# Bouclage de l'A-440 dans l'est de Laval

**Mémoire du GRUHM  
présenté par Pierre Brisset directeur**

**Présenté devant le BAPE en date de juin 2005  
Aux audiences tenues dans l'Est de Montréal**

**Configuration du raccordement entre l'A-440 et l'A-25.**

### Considérations pour le bouclage de l'A-440:

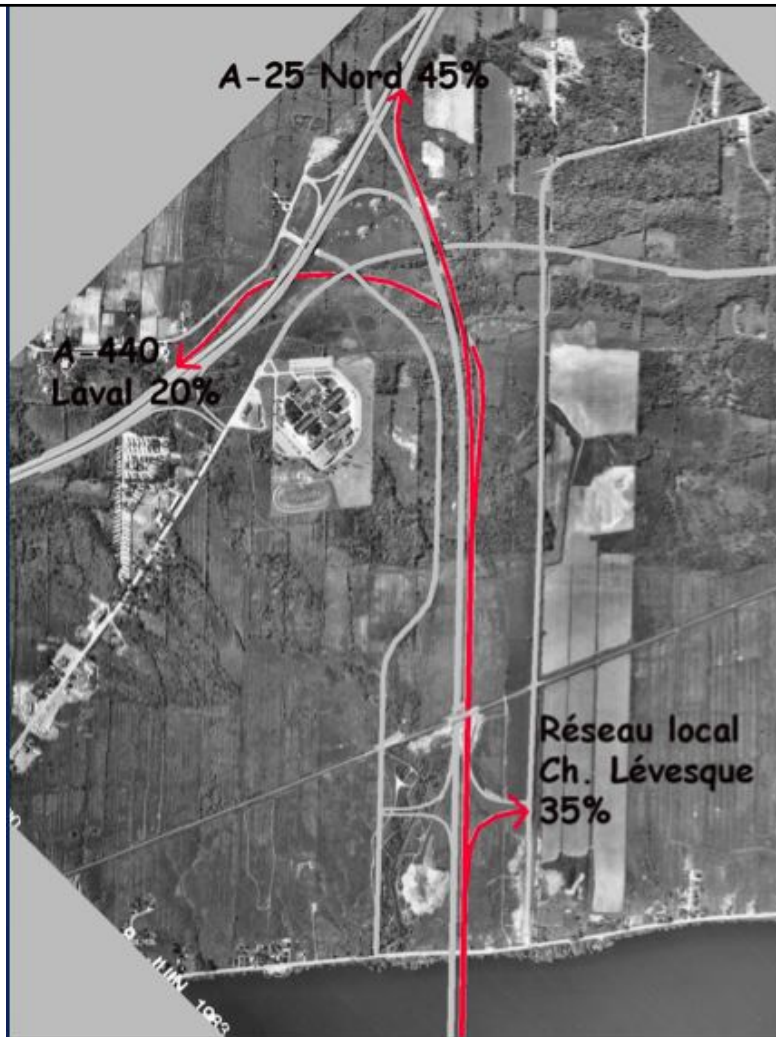
- 1- En considérant que la volonté du Ministère des Transports, appuyé par le gouvernement, vise l'implantation d'un pont dans l'axe de l'autoroute 25 ;

- 2- En considérant que le projet de pont de la 25 n'a été présenté que sous forme de « dessin » ;
- 3- En considérant que ce pont aura une incidence sur le trafic généré sur l'île de Montréal par un tel pont ;

- 4- En considérant que ce pont vise une amélioration du flux du trafic routier ;
- 5- En considérant l'impact particulier sur l'ensemble du réseau routier de l'Est de Montréal ;

- 6- En considérant que ce pont vise à dynamiser le développement économique de l'Est ;
- 7- En considérant que l'Est de l'île de Montréal cherche à avoir de meilleurs liens économiques avec le marché lucratif de l'Ouest ;

- 8- En considérant que la métropolitaine ne suffit pas à répondre aux exigences de circulation en provenance de l'Est pour aller dans l'Ouest ;
- 9- En considérant que le mandat du BAPE est insuffisant pour exposer et analyser les impacts autres qu'environnementaux ;

- 1. Le bouclage de l'autoroute 440 soit complété dans son entier, autant dans l'ouest que dans l'est et que le raccord de cette autoroute entre l'A-13 et l'A-40 à Beaconsfield fasse partie intégrante du projet du pont de l'Est (maintenant appelé le pont de l'A-440).**

- 2. Le nombre de voies attribuées à la circulation menant vers le centre ville soient diminuées aux axes, Pie-IX et Papineau.**
- 3. L'échangeur Souigny soit modifié de façon à ce que les raccords directs menant vers le centre ville soient éliminés sur l'axe Souigny/Notre-Dame.**

- 4. Des voies en site propre, réservées au transport collectif (Bus et/ou SLR) soient aménagées aux axes Pie-IX et Papineau et ce, de l'A-440 à Laval à la rue Notre-Dame à Montréal.**

- 5. Des voies en site propre, réservées au transport collectif (Bus et/ou SLR) soient complétées sur l'axe Souigny/Notre-Dame et ce, de Pointe aux Trembles au centre-ville.**
